## **Informe Consolidado de Solicitud de Aclaraciones, Rectificaciones y/o Ampliaciones Complementario al Estudio de Impacto Ambiental del Proyecto "LÍNEA 9 METRO DE SANTIAGO"**

Nombre del Titular : EMPRESA DE TRANSPORTE DE PASAJEROS METRO S.A.  
Nombre del Representante Legal : Gonzalo Rodríguez Belmar  
Dirección : AV. LIBERTADOR BERNARDO O HIGGINS 1414

El presente Informe Consolidado de Solicitud de Aclaraciones, Rectificaciones o Ampliaciones al Estudio de Impacto Ambiental del proyecto "LÍNEA 9 METRO DE SANTIAGO", contiene las observaciones generadas en virtud de la revisión de la Adenda.

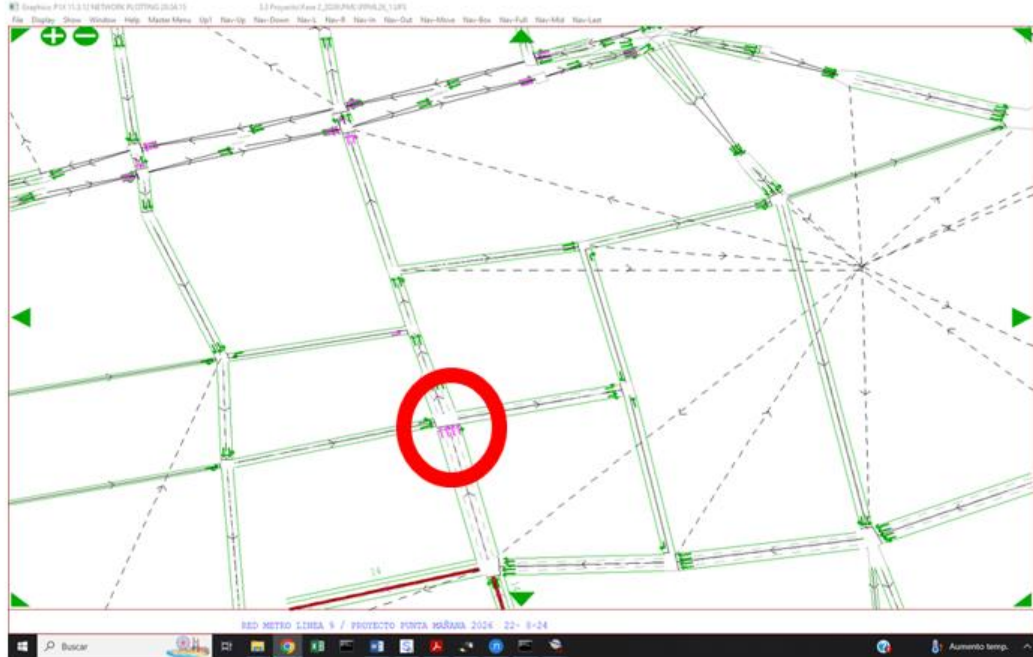
circulación sea libre. Por otro lado, en las planillas de evaluación del nivel de servicio de esta estación se observa que los anchos reportados para las veredas son mayores al ancho efectivo que existe en esta zona, lo que afecta el tiempo de desplazamiento.

**Fase de operación:**

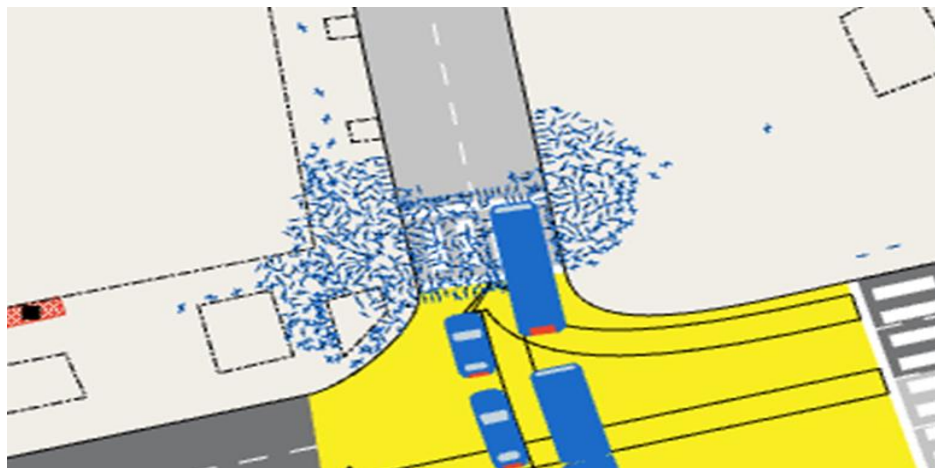
*En las modelaciones Se observa un bloqueo producto de peatones que quedan atrapados en el paso peatonal, que luego impide el paso de vehículos, dejándolos atrapados en la intersección de Mac Iver con Alameda, lo que al final bloquea todos los accesos y detiene el movimiento vehicular de toda la red. Dicha situación no es abordada por el documento.*

#### *Estación Bio Bío*

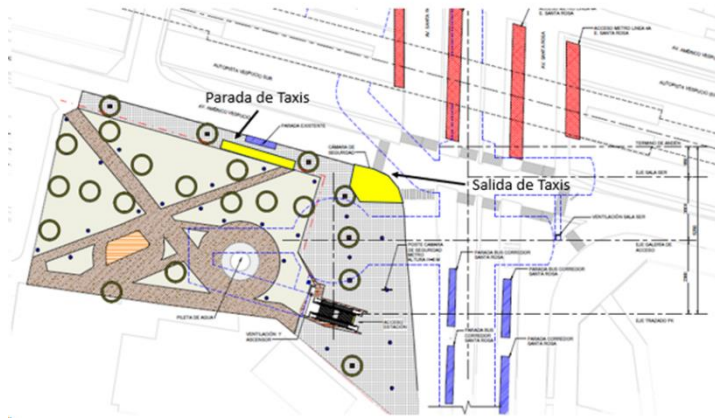
- 16.27 En relación con la respuesta N°19.72 de la Adenda, se solicita actualizar la Figura 10 presentada en el Anexo 19.1, o incluir una figura adicional, para mostrar y explicar las obras que ejecutará el Titular relacionadas a la accesibilidad e intermodalidad de Línea 6. Además, Se solicita incorporar, una nueva fase semafórica peatonal escondida para el cruce peatonal sur de la intersección Santa Rosa / Lo Ovalle, para disminuir conflicto peatón – vehículo y mejorar las condiciones de seguridad vial del cruce.

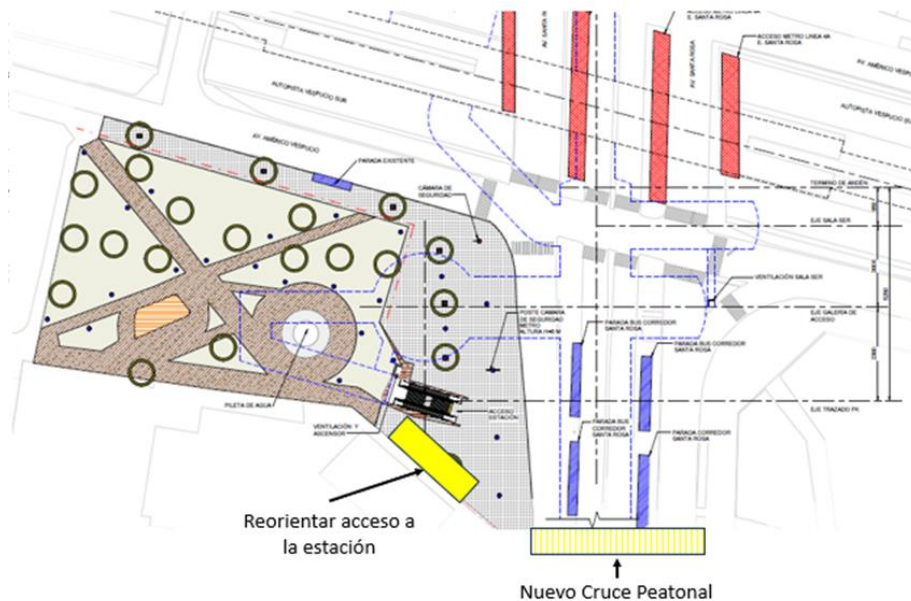
- 16.29 En relación con la respuesta N°19.80 de la Adenda, se reitera la observación, donde se sugiere la eliminación de los filtros de viraje desde Santa Rosa hacia Américo Vespucio, tanto el nor – poniente como el sur – oriente. Ya que esto mejorará las condiciones para los peatones.
- 16.30 En relación con la respuesta N°19.81 de la Adenda, Se solicita detallar en cuánto fue reducido el radio de giro oriente – norte solicitado.
- 16.31 En relación con la respuesta N°19.83 de la Adenda, se reitera la observación, ya que es posible observar que las rutas peatonales de acceso a la estación se verán interferidas por taxis circulando sobre las veredas (siendo este el problema, y no que las obras afecten (o no) la garita de taxis).
